Produktänderungsinformation (PCN)

PCN-Nr.:	CAA180013	Datum:	09.04.2018
Artikel:	(G)MSTB 2,5-EX, (G)FKC 2,5-EX, IC 2,5-EX

Bisheriger Fertigungsstand	Neuer Fertigungsstand
 <p>Ex e IIC Gb KEMA 10ATEX 0196U IECEX KEM 10.0093U</p> <p>Ex e IIC Gb KEMA 10ATEX 0196U IECEX KEM 10.0093U</p>	 <p>Ex eb IIC Gb KEMA 10ATEX 0196U IECEX KEM 10.0093U</p> <p>Ex eb IIC Gb KEMA 10ATEX 0196U IECEX KEM 10.0093U</p>

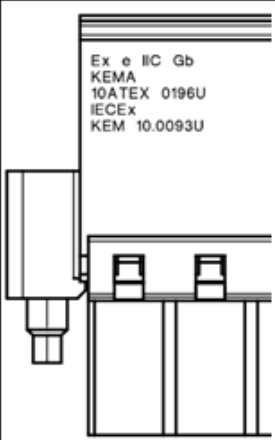
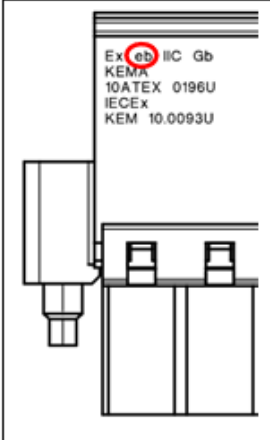
Die neue Norm IEC 60079-7:2015 löst die IEC 60079-7:2007 ab. Entsprechend der neuen Normkennzeichnung wird die Ex-Bedruckung der betroffenen Artikel um ein „b“ erweitert. Es wird nur die Bedruckung auf den Artikeln angepasst, die technische Daten sind von der Änderung nicht betroffen. Aufgrund der ablaufenden Gültigkeit der IEC 60079-7:2007 wird die 6-monatige Informationsfrist unterschritten. Alle existierenden Artikel haben einen Bestandsschutz.
